OAP7144

Opel i Vauxhall 1.4 Benzyna

Zdj. 1

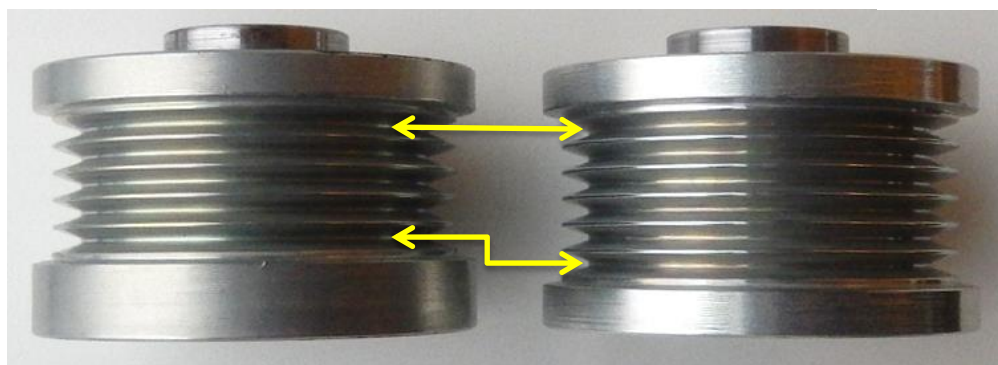
W niektórych silnikach Opel/Vauxhall (kody: A14NEL, A14NET, A14XEL, A14XER) paski i koła pasowe mogą mieć 5 lub 6 rowków. Jest to uzależnione od daty produkcji samochodu. Firma Gates zaleca wymianę 5-rowkowego wolnego koła pasowego alternatora (zdj. 1 po lewej) na 6-rowkowe OAP7144 (zdj. 1 po prawej).

W przypadku konieczności instalacji paska z 5 rowkami na OAP7144 (zdj. 2) rowek zewnętrzny (dalej od silnika) powinien pozostać wolnym. Niewłaściwy montaż paska na wolnym kole pasowym alternatora może spowodować powstanie poważnej niewspółpłaszczyznowości i być powodem przedwczesnej awarii.
